質 問 回 答

件名 : 理化学研究所 発生・再生研究棟C棟1階オーデトリウム AVシステム機器の設置及び周辺設備

C棟オーデトリウム平面図

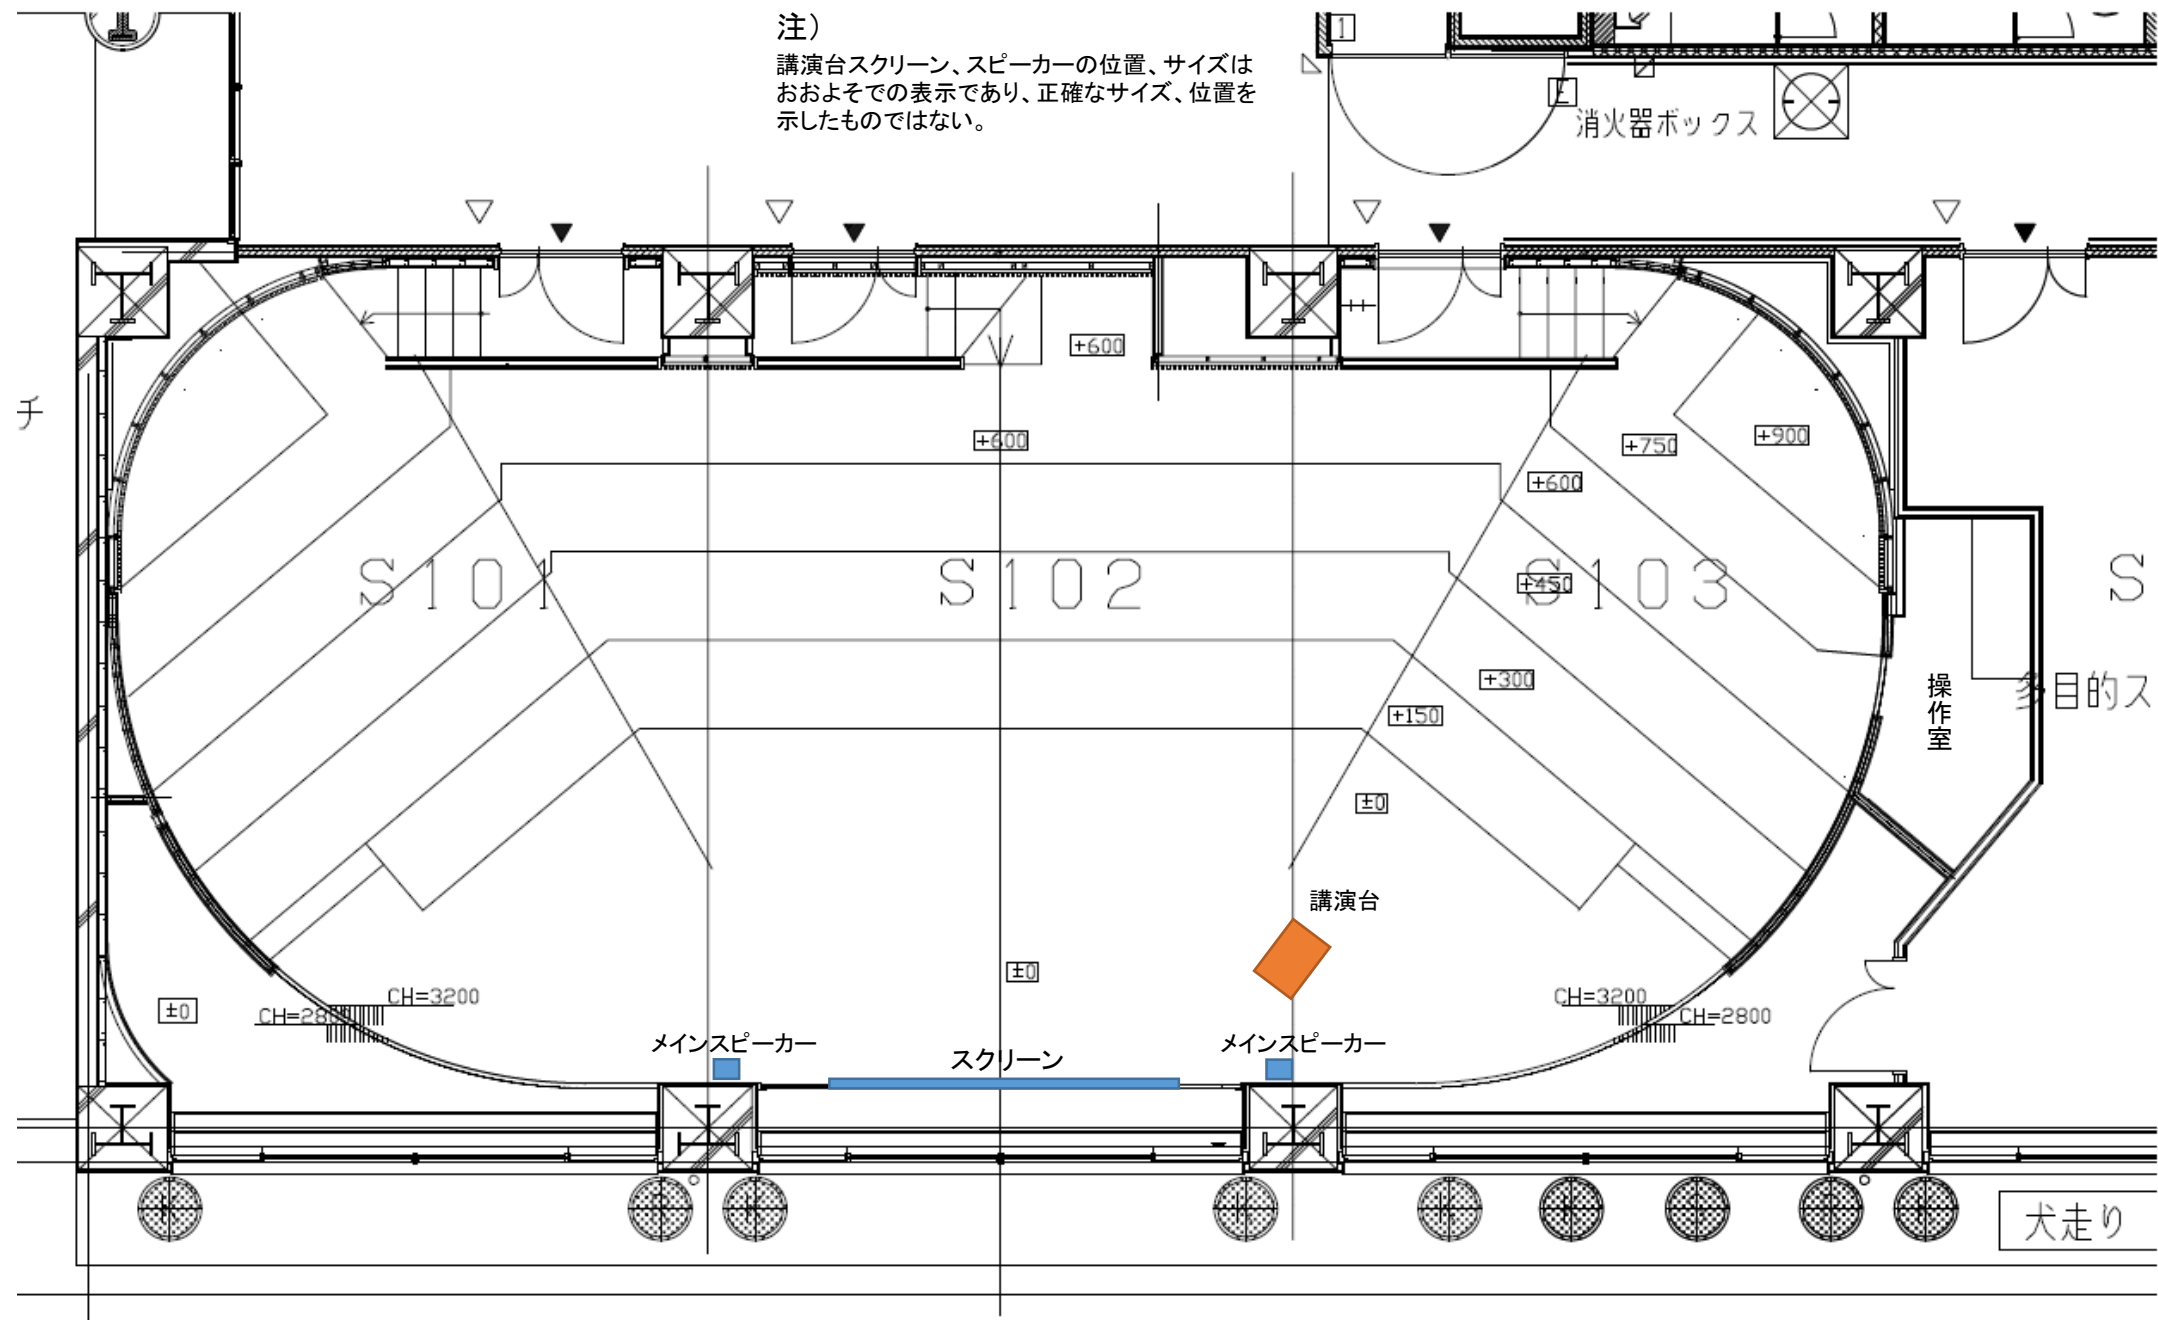
19	仕様書	-	既設状況が記載されていないため、ブランクパネル等の機器構成に記載されていない 必要部材を見積もることができません。 既設の図面もしくは写真(オーディトリウム場内、操作室、操作室内のスチールラック・AV操作卓・AV機器ラック)をご提示ねがえますでしょうか。	別紙、設置場所の平面図、室内写真、機器写真(2011年改修時)、及び既設施設の配線図をご参照ください。
20	仕様書	7. 納入機器仕様 (2) 操作室AV操作卓 ⑪液晶モニター(レビュー用) 1台 (5) 講演卓 ⑫液晶モニター(送出確認用。24型以下とする) 1台	表示素子:IPS方式液晶 入力:HDMI,DVI-D,miniDsub15P,Displayport ----- 表示素子はTFT液晶であれば、IPS方式以外のものに変更してもよろしいでしょうか。 また、入力端子はDVI-Dを削減し、HDMI入力を複数持つタイプで選定してもよろしいでしょうか。 (HDMIとDVI-Dはコネクタ変換による互換性を持つため)	表示素子に関しては、仕様書通りとしてください。 入力端子に関しては、ご提案のタイプでも結構です。
